株式会社ミスミ
日本企業体
金型事業グループ

「カムボトムスライドプレート-CBP-」 カタログ修正のご案内

カムボトムスライドプレート-CBP- CBP35

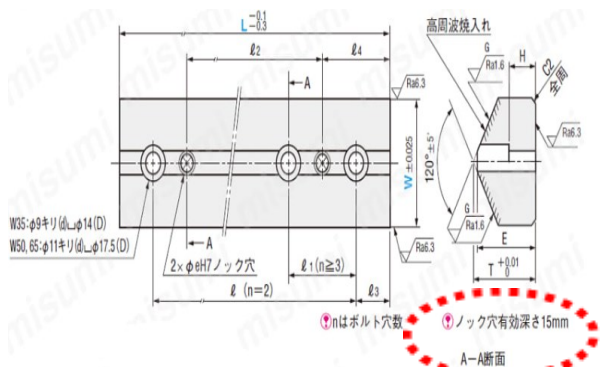
一部サイズ (W35) ノック穴有効深さを 15 mm から 10 mm へ変更いたします。

【変更前】

ノック穴有効深さ 15mm

【変更後】

ノック穴有効深さ 15mm

(W35 ノック穴有効深さ 10mm)
